議案 第 35 号

工事請負変更契約の締結について

令和3年第4回臨時会において議決された町道 長原後谷線 道路改良工事（第二期）請負契約のうち、契約金額「55,000,000円」を「54,751,644円」に変更することとする。

工事請負変更契約概要

令和2年度(線)			
工事名	長原後谷線 道路改良工事(第二期)		
路線名	町道長原後谷線		
工事箇所	山都町長原地内		
図面種類	平面図		
縮尺	S=1:500		
図面番号	全 20 葉 第 1 号		
精査	設計	製図	謄写

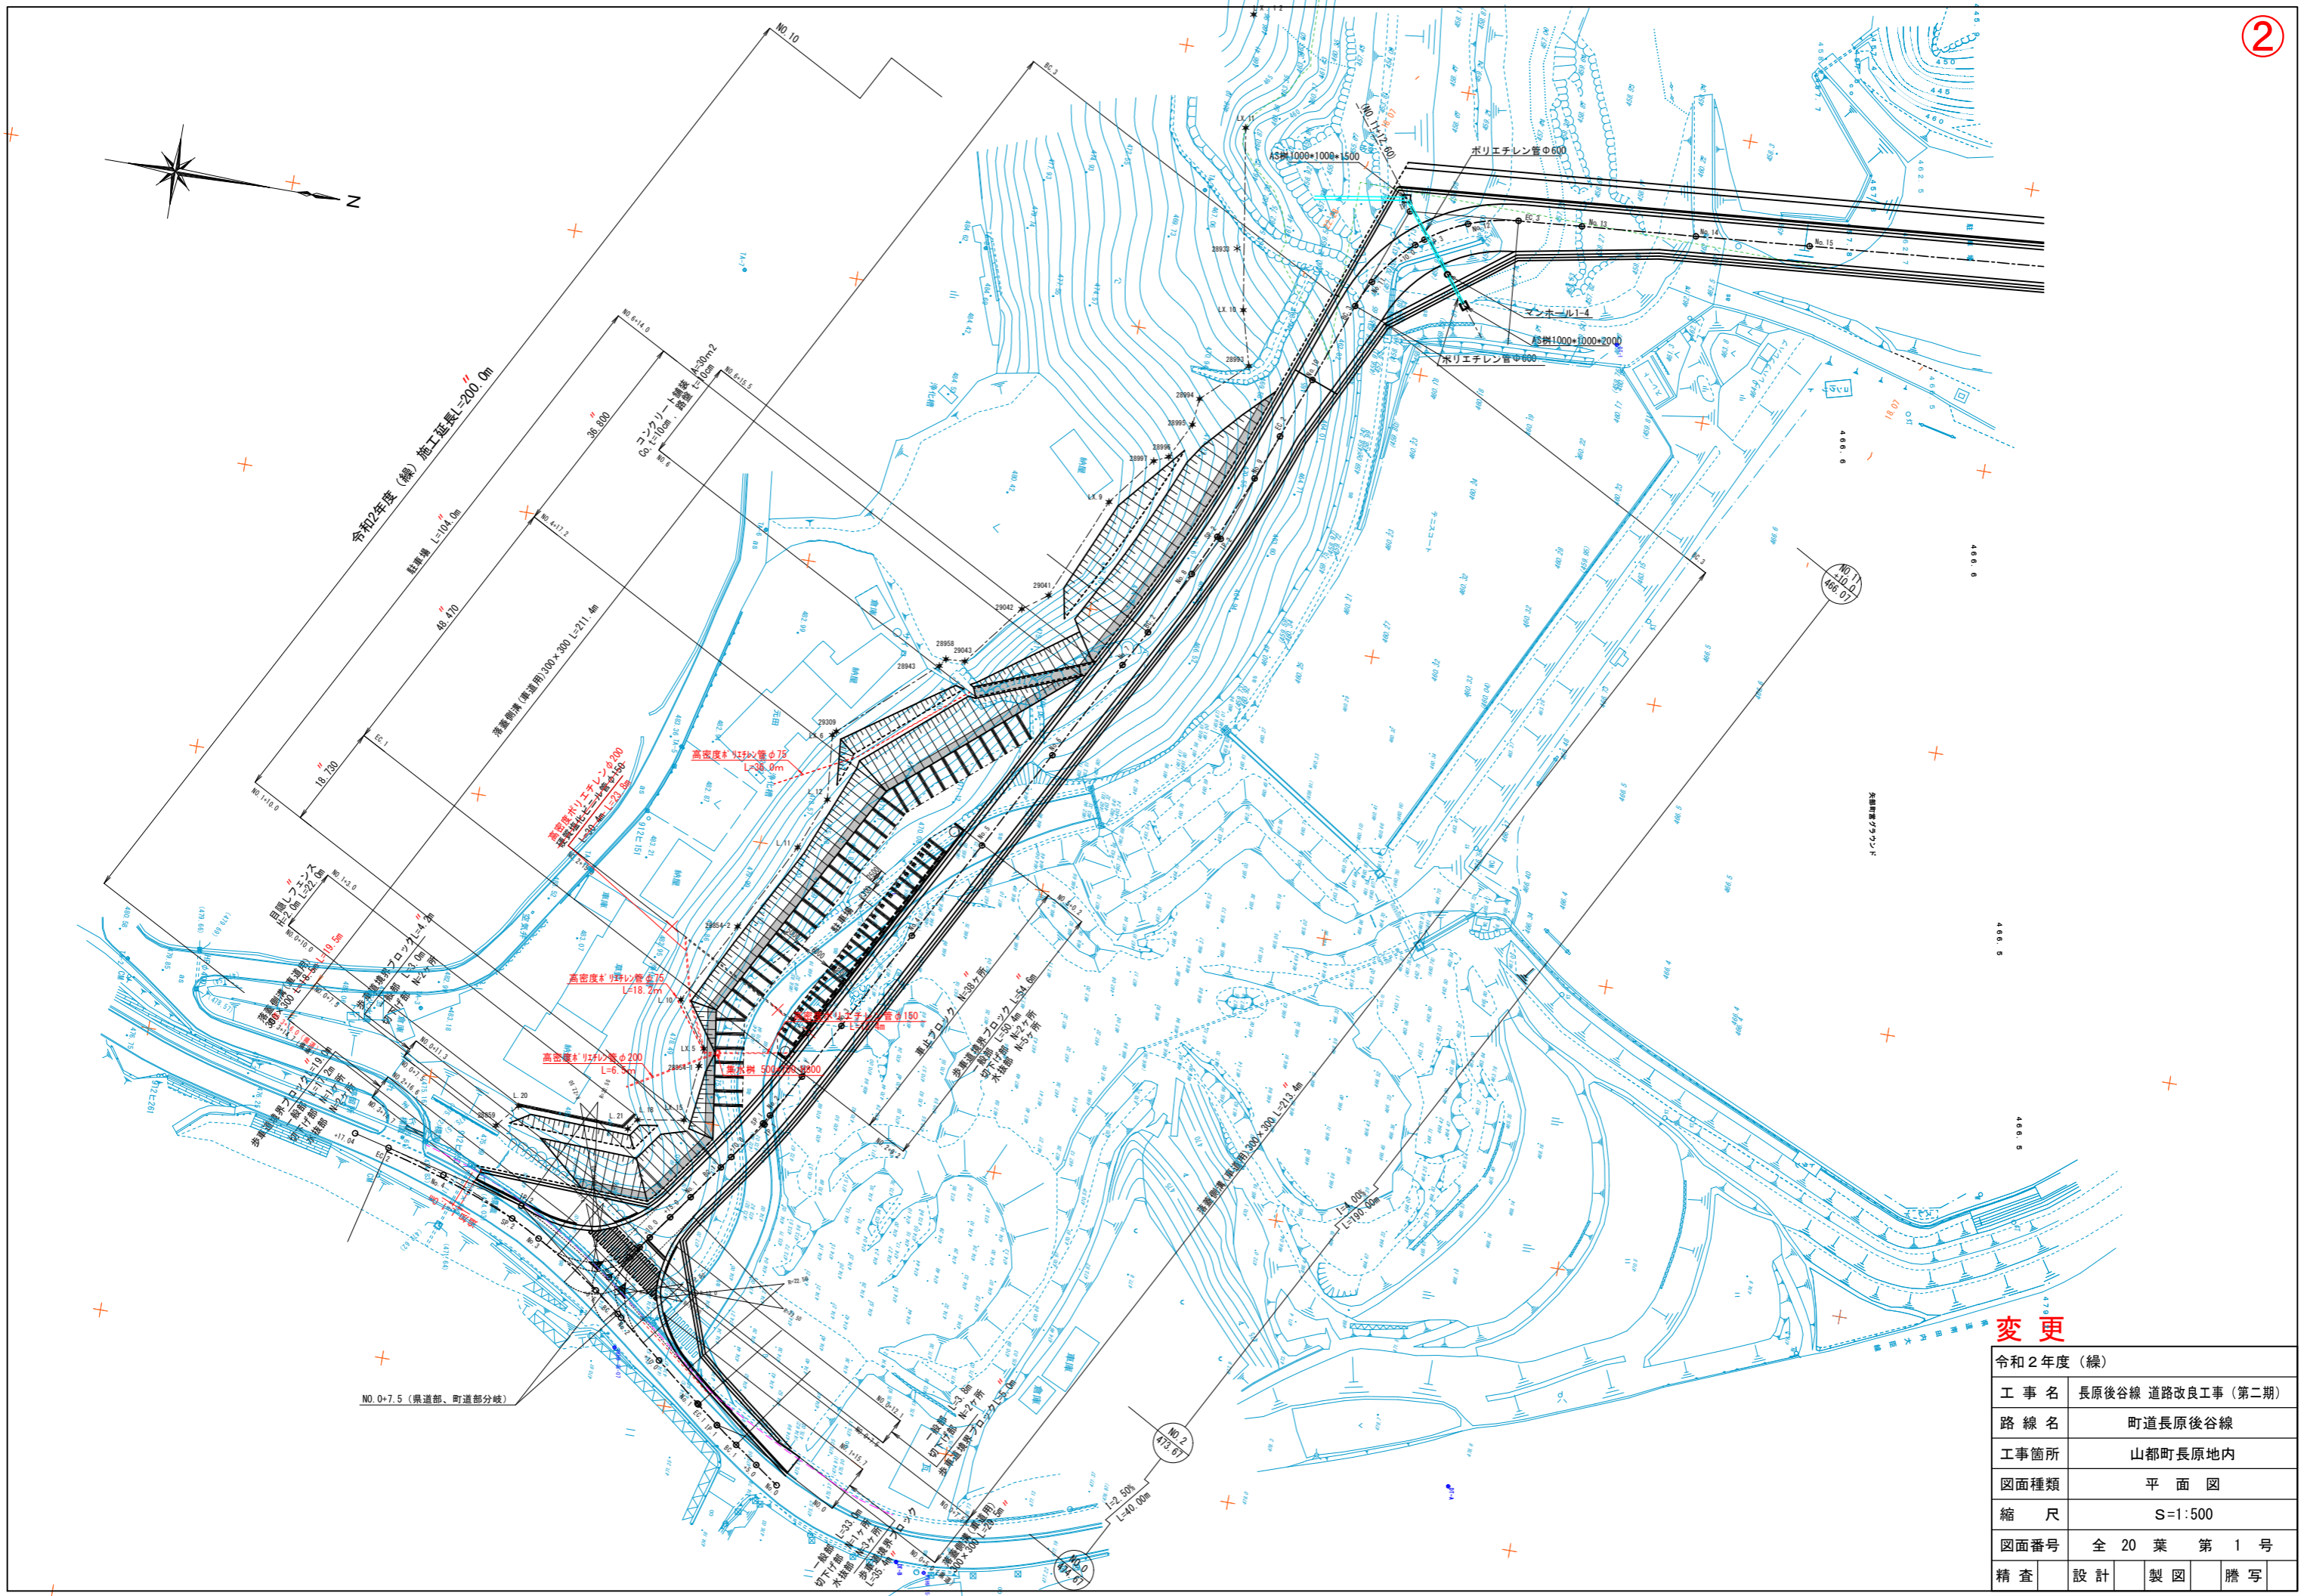
変更

令和2年度(繰)			
工事名	長原後谷線 道路改良工事(第二期)		
路線名	町道長原後谷線		
工事箇所	山都町長原地内		
図面種類	標準断面図		
縮尺	S=1:50		
図面番号	全 20 葉 第 4 号		
精査	設計	製図	謄写

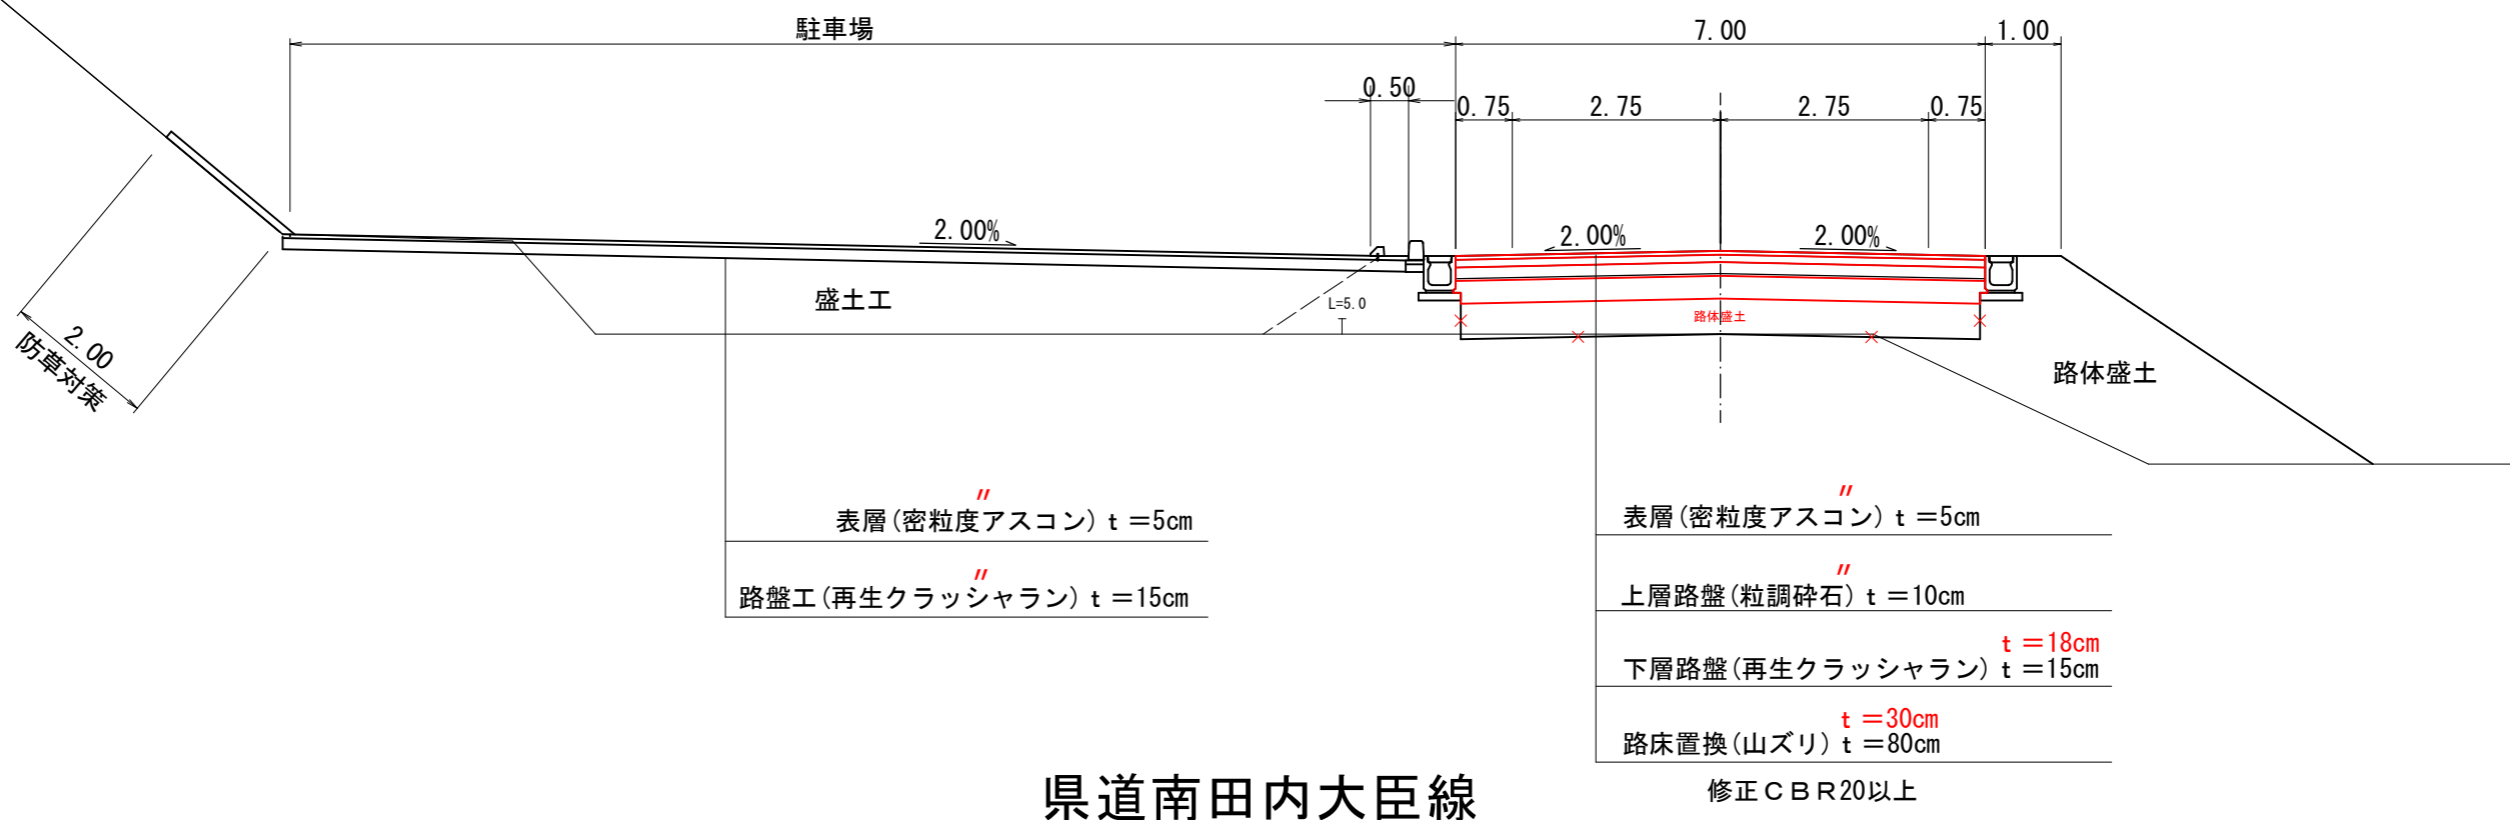
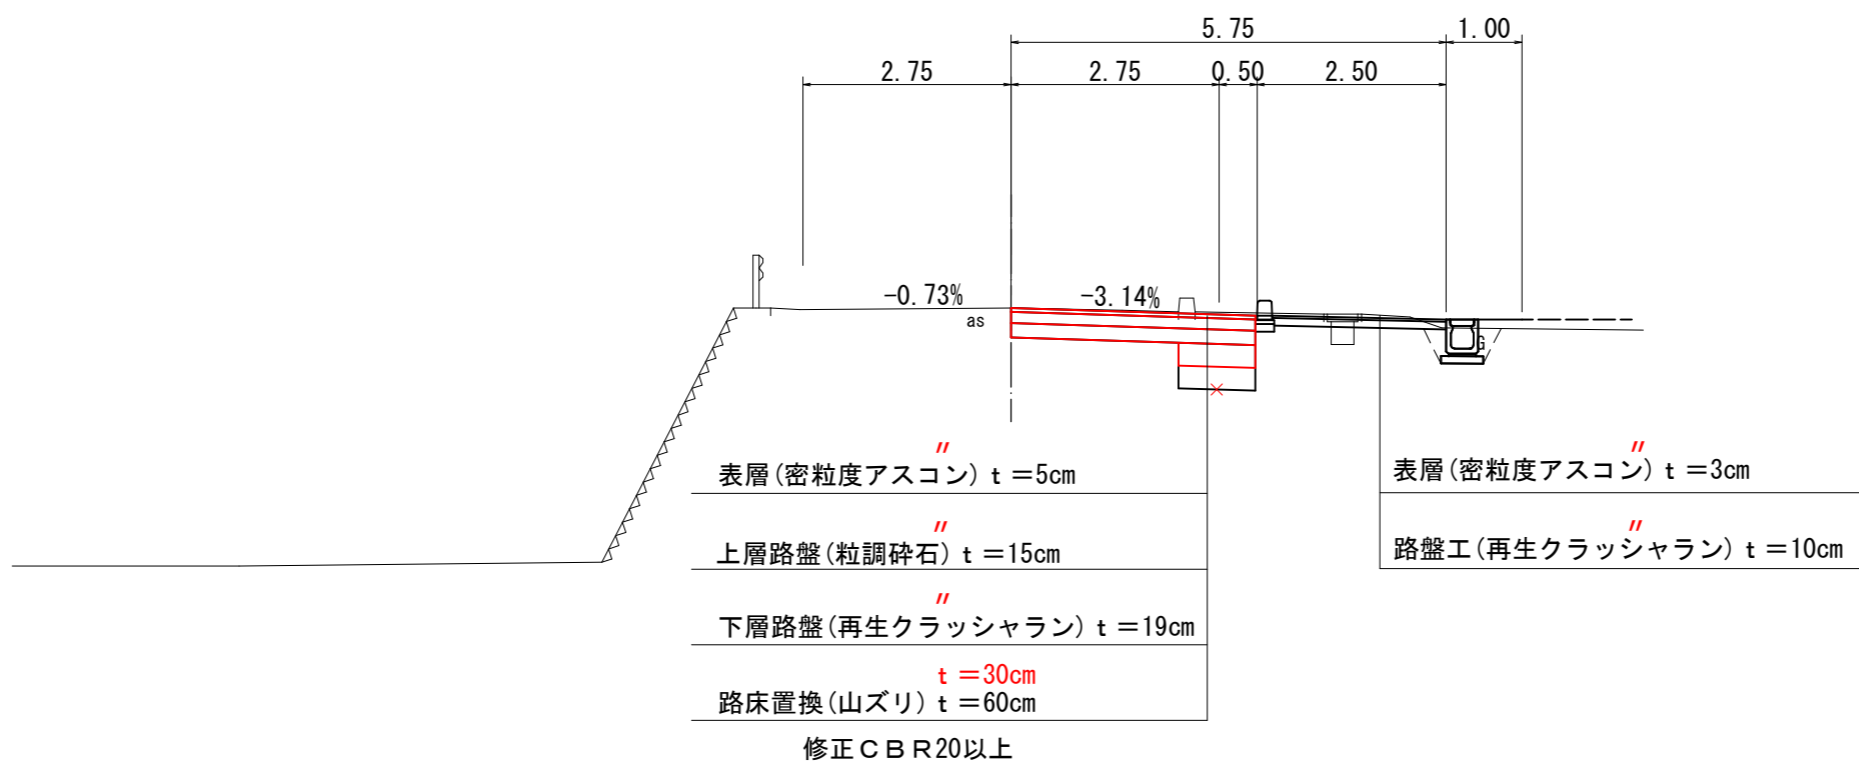
変更
